## IC-740/IC-740Sの改造方法

### < IC-740の側面RFユニット >

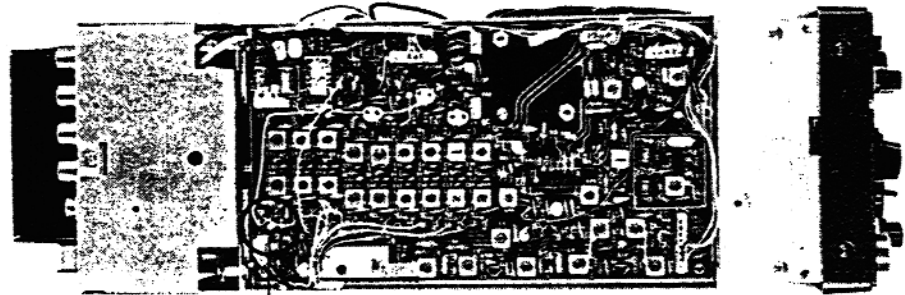
- ①取扱説明書にしたがって上下カバーを外します。
  - ②丸印の部分にジャンパー線(JPW02H)がありますので、これをカットします。このジャンパー線は、一見、白い抵抗やダイオードのように見えます。なお、ジャンパー線の横にシルク印刷で表示されていますので、めやすにしてください。(写真を参照してください)
  - ③外した上下カバーを元に戻します。その際、外したコネクタ類を元に戻すことを忘れないようにしてください。
- IC-740/IC-740Sも改造後の調整は不要です。(全て調整済み)

改造箇所
